WOLUWE-SAINT-LAMBERT. Avenue J.-F. Debecker, 6 - Moulin de Lindekemale

AVIS PRÉALABLE: projet de réaffectation et de réhabilitation du moulin en un centre pluridisciplinaire paramédical et un logement unifamilial

Avis de principe de la CRMS

Situation existante et projetée – plans extraits du dossier de demande

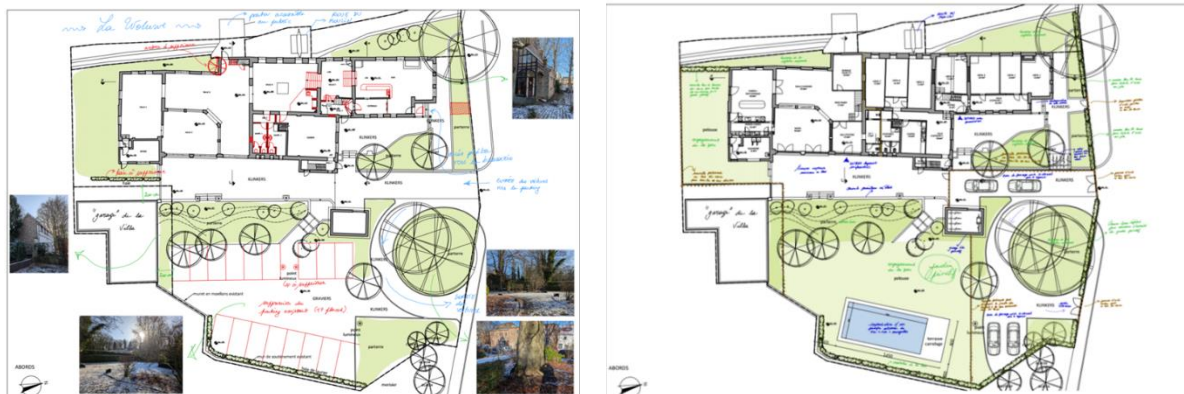
. La suppression du parking et la déminéralisation du jardin sont des démarches positives. Quant à la création des deux emplacements de parking à l'est du site, la CRMS n'y souscrit pas. Elle demande de regrouper les places de parking dans la zone imperméable existante (le long du bâti). Toute imperméabilisation supplémentaire, modification de la surface ou surcharge supplémentaire liée au stationnement ou à la manœuvre de véhicules doit être évitée sous la couronne du hêtre pourpre existant (NB : la couronne de cet arbre doit par ailleurs être correctement représentée sur les plans : elle s'étend en effet au-dessus de l'abri à vélos et au-dessus de la zone pavée).

. La CRMS ne s'oppose pas au principe d'une piscine. Elle constate cependant que l'implantation proposée risque d'empiéter ou d'affecter le système racinaire des arbres situés à proximité (notamment ceux situés sur la propriété voisine), ce qui ne peut être admis. Il est dès lors demandé de revoir l'implantation pour éviter tout dégât aux racines (une implantation plus au nord-ouest semble moins problématique). La piscine devra être conçue de manière à s'intégrer discrètement dans le contexte pittoresque du moulin (par ex. avec des matériaux discrets présentant un aspect naturel).

. L'implantation de l'abri à vélos sur le chemin existant suscite des interrogations. La Commission suggère de le rapprocher du bâtiment et d'envisager la déminéralisation de la zone initialement prévue à cet effet.

. Enfin, la CRMS constate que le tilleul situé à l'angle de l'avenue J.-F. Debecker, indiqué sur le plan, n'existe plus. Elle demande à la DPC de vérifier la régularité de cet abattage.
